Studiengruppe **WAGENVERWENDER**

Antrag zur Aufnahme von Änderungen der Anlage 9 des AVV

Titel:	Reibmittelmodifikatoren Code 1.3.7
Änderungsantrag von EVU / Halter / andere Gremien:	Ausgearbeitet durch DB Cargo AG
Änderungsantrag für:	<input checked="" type="checkbox"/> Anlage 9 <input type="checkbox"/> Anlage 11
Einreicher:	Stefan Zebracki
Ort, Datum:	Mainz, 03.03.2017
Kurzbeschreibung:	Zur Lärmreduzierung werden in Zugbildungsanlagen mit Ablaufberg Reibmittelmodifikatoren an der Aussen- und Innenseite des Rades aufgetragen. Diese Auftragung stellt kein Grund zum Aussetzen dar und ist bei Code 1.3.7 als Ausnahme zu berücksichtigen.

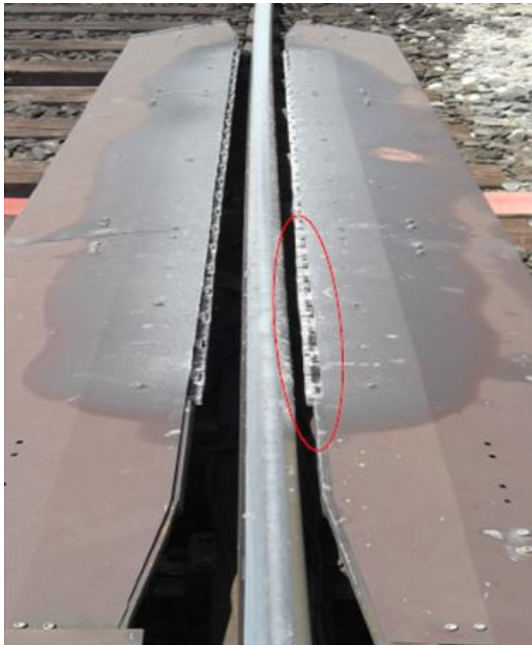
Zur Lärmreduzierung werden in Zugbildungsanlagen mit Ablaufberg Reibmittelmodifikatoren an der Aussen und-Innenseite des Rades aufgetragen (siehe Fotos):

Sofern aufgetragene Reibmittelmodifikatoren bei einer wagentechnischen Untersuchung sichtbar sind, stellt dieses kein Aussetzgrund nach Code 1.3.7 dar. Daher ist bei Code 1.3.7 der Hinweis auf Reibmittelmodifikatoren als Ausnahme zu berücksichtigen (siehe Punkt 3 dieses Antrages).

Bei Code 1.3.7 ist der Hinweis auf mögliches Vorhandensein von Reibmittelmodifikatoren als Ausnahme einzuarbeiten. (siehe Punkt 3 dieses Antrages). Reibmittelmodifikatoren stellen kein Aussetzgrund nach Code 1.3.7 dar.

Bauteile	Code	Mängel/Kriterien/Hinweise	Maßnahmen	Fehlerklasse
Radreifen oder entsprechende Teile des Vollrades	1.3.7	Stirnflächen mit Anstrichstoffen versehen oder durch ölige oder schmierige Substanzen verunreinigt ausgenommen sind: die - Kontrollmarken (vier um 90° versetzte Farbstriche) - Reibmittelmodifikatoren	Aussetzen	5
